Том	Этаж	Документация/Файл	Лист/часть документа	Комментарии	Часть плана	Комментарий выдал
1.ОВ.1	1			Добавить ХОВС на тепловые завесы в ОД		Антон Серков

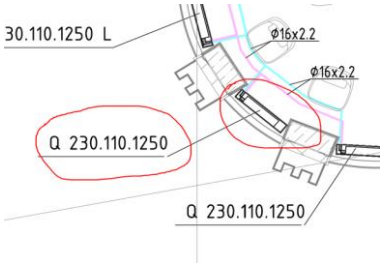
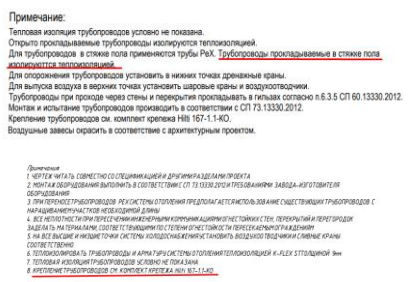
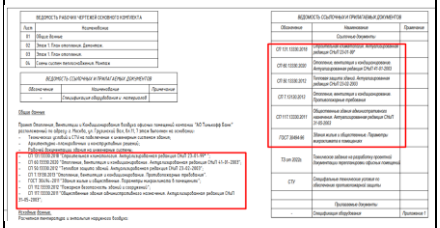
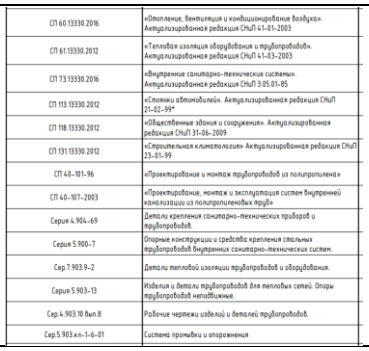
1.ОВ.1	1			На РД проверить возможность монтажа существующих конвекторов с учетом отделки АИ. По критичным местам оповестить Заказчика. См. письмо от 09.06.2022	Пример 1-го этажа: 	Антон Серков

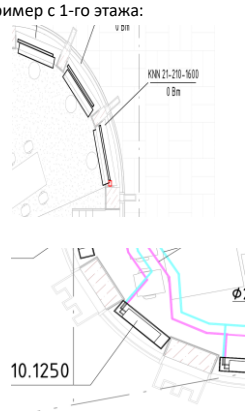
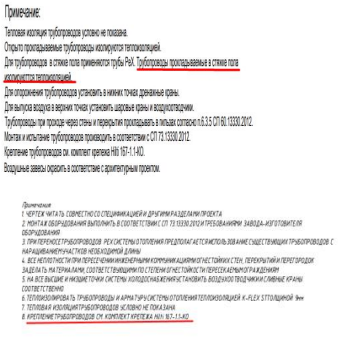
1.ОВ.1	1			В спецификации теплоизоляцию для полиэтиленовых труб заложить отдельной позицией. Повторное использование изоляции не предполагаем. Количество изоляции должно быть равно новые труб + перекладываемые	 Вот так примерно: 	Антон Серков

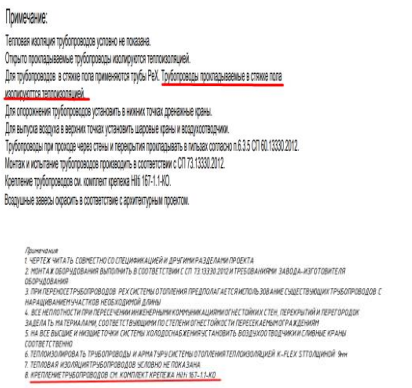
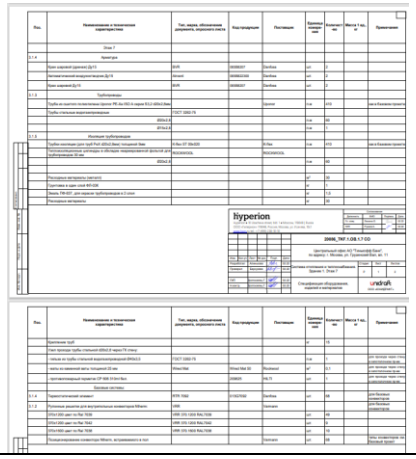
1.ОВ.1	2			На РД проверить возможность монтажа существующих конвекторов с учетом отделки АИ. По критичным местам оповестить Заказчика. См. письмо от 09.06.2022	Пример с 2-го этажа: 	Антон Серков
